สรุปผลการปฏิบัติตามมาตรการฯ และข้อเสนอแนะ

จากผลการติดตามตรวจสอบผลการปฏิบัติตามมาตรการป้องกันและแก้ไขผลกระทบสิ่งแวดล้อมและมาตรการติดตามตรวจสอบผลกระทบสิ่งแวดล้อมโครงการ SERRANO CONDOMINIUM (ระยะดำเนินการ) ระหว่างเดือนกรกฎาคม ถึง ธันวาคม 2568 พบว่า โครงการฯ มีการปฏิบัติตามมาตรการฯ เป็นส่วนใหญ่ แต่ยังคงมีมาตรการฯ บางมาตรการที่ทางโครงการไม่ได้ปฏิบัติ ปฏิบัติไม่ได้ ปฏิบัติได้แต่ไม่มีประสิทธิภาพ หรือยังไม่ถึงเวลาปฏิบัติโดยสามารถสรุปได้ดังตารางที่ 4-1

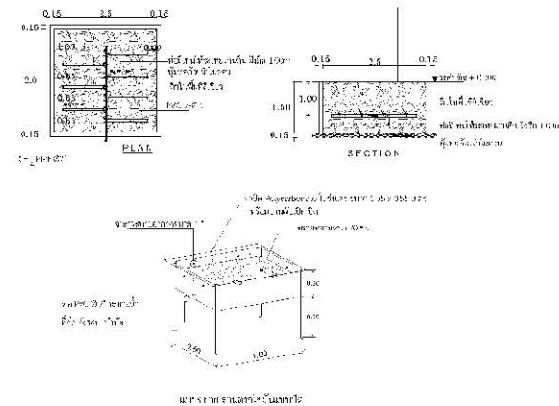
1. ทรัพยากรกายภาพ		
1.1 สภาพภูมิอากาศ	- จัดให้มีพื้นที่สีเขียวขนาด 2,876 ตารางเมตร คิดเป็นสัดส่วน 1 คน ต่อพื้นที่สีเขียว 1.020 ตารางเมตร บริเวณชั้นล่างและชั้นดาดฟ้าของอาคารชุด แบ่งเป็น 1) พื้นที่สีเขียวของโครงการ PHASE 1 ประมาณ 1,504.0 ตารางเมตร คิดเป็นสัดส่วน 1 คน ต่อพื้นที่สีเขียว 1,036 ตารางเมตร 2) พื้นที่สีเขียวของโครงการ PHASE 2 ประมาณ 1,372.0 ตารางเมตร คิดเป็นสัดส่วน 1 คน ต่อพื้นที่สีเขียว 1.023 ตารางเมตร	การดำเนินการปัจจุบัน - ปฏิบัติได้แต่ไม่มีประสิทธิภาพ : ตามมาตรการป้องกันฯ ของ PHASE 1 ระบุให้โครงการมีพื้นที่สีเขียว 3 บริเวณได้แก่ พื้นที่สีเขียวชั้นล่าง พื้นที่สีเขียวชั้นที่ 2 อาคารสโมสร และพื้นที่สีเขียวชั้นดาดฟ้า ทั้งนี้จากการสำรวจเบื้องต้นพบว่าโครงการมีพื้นที่สีเขียวชั้นล่าง และพื้นที่สีเขียวอาคารสโมสร เท่านั้น ที่ได้รับการดำเนินการ โดยมีพันธุ์พืช ขนาด และตำแหน่งที่ตั้งเป็นไปตามที่ระบุในรายละเอียดโครงการอย่างมีนัยสำคัญ สำหรับพื้นที่สีเขียวชั้นดาดฟ้านั้น “ไม่ปรากฏ” ลักษณะของการใช้งานเป็นพื้นที่สีเขียวแต่อย่างใด โดยลักษณะดังกล่าวเป็นมาตั้งแต่แรกเริ่ม ทั้งนี้โครงการได้มีหนังสือสอบถามและให้ดำเนินการไปยังผู้พัฒนาโครงการ แต่ไม่มีการตอบรับจากผู้พัฒนาโครงการแต่อย่างใด แนวทางการดำเนินการ - จากการสำรวจสภาพปัจจุบันพบว่าภายในพื้นที่โครงการไม่ปรากฏการใช้งานพื้นที่ดาดฟ้าของอาคาร A เป็นพื้นที่สีเขียวอย่างชัดเจน ทั้งนี้ลักษณะดังกล่าวเป็นลักษณะที่ปรากฏตั้งแต่แรกเริ่มโครงการ ซึ่งผู้พัฒนาโครงการ (บริษัท อินสปายด์เอสเตท จำกัด) กระทำขัดต่อ มาตรา 33 แห่ง พรบ.ควบคุมอาคาร พ.ศ. 2522 และ มาตรา 51/3 แห่งพรบ.ส่งเสริมและรักษาคุณภาพสิ่งแวดล้อม พ.ศ. 2535 ที่กำหนดให้ “มาตรการที่เสนอไว้ในรายงานฯ ไปกำหนดเป็นเงื่อนไขในการส่งอนุญาต หรือต่ออายุใบอนุญาตด้วย” (อนุญาตก่อสร้าง อ.1) ทั้งนี้ผู้จัดทำรายงานขอแนะนำให้ติดบุคลลา ควรติดต่อผู้พัฒนาโครงการ เพื่อให้บริษัทดังกล่าวแสดงผลของการไม่มีพื้นที่สีเขียวที่ชั้นดาดฟ้าอาคาร A พร้อมทั้งแจ้งให้ผู้พัฒนาโครงการเข้ามาดำเนินการให้เป็นไปตามที่เสนอไว้ในรายงานฯ หากเหตุผลที่อ้างไม่มีน้ำหนักเพียงพอสำหรับกรณีนี้เหตุผลที่อ้างถึงมีน้ำหนักเพียงพอให้ทำการเปลี่ยนแปลงมาตรการโดยใช้กระบวนการตามข้อที่ 5 (5) ของประกาศกระทรวงทรัพยากรธรรมชาติและสิ่งแวดล้อม เรื่อง หลักเกณฑ์ และวิธีการจัดทำรายงานผลการปฏิบัติตามมาตรการที่กำหนดไว้ในรายงานการประเมินผลกระทบสิ่งแวดล้อมซึ่งผู้ดำเนินการ หรือผู้ขออนุญาตจะต้องจัดทำเมื่อได้รับอนุญาตให้ดำเนินโครงการหรือกิจการแล้ว พ.ศ. 2561
